TRANS/WP.29/2004/17  
2 décembre 2003

PROPOSITION DE PROJET DE COMPLÉMENT 3  
AU RÈGLEMENT N° 106

(Pneumatiques pour véhicules agricoles)

Communication du Groupe de travail en matière de roulement et de freinage (GRRF)

Annexe 10, tableau, insérer deux nouvelles lignes, ainsi libellées:

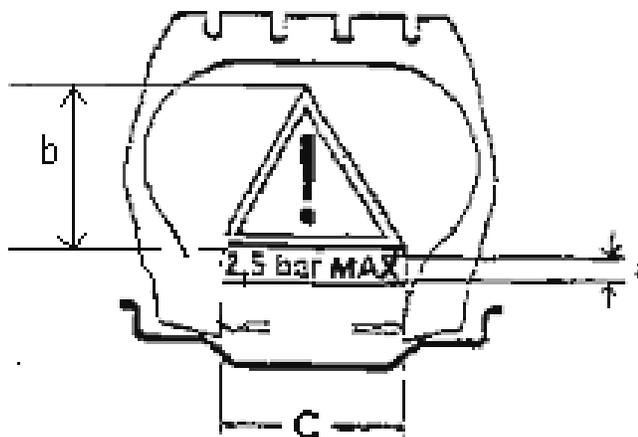
Code de classification	Description
...	...
I-6	Pneus pour machine agricole: pneus lisses
LS-1	Pneus pour engin forestier: sculptures normales
LS-2	...
LS-3	...
LS-4	Pneus pour engin forestier: sculptures peu profondes
...	...
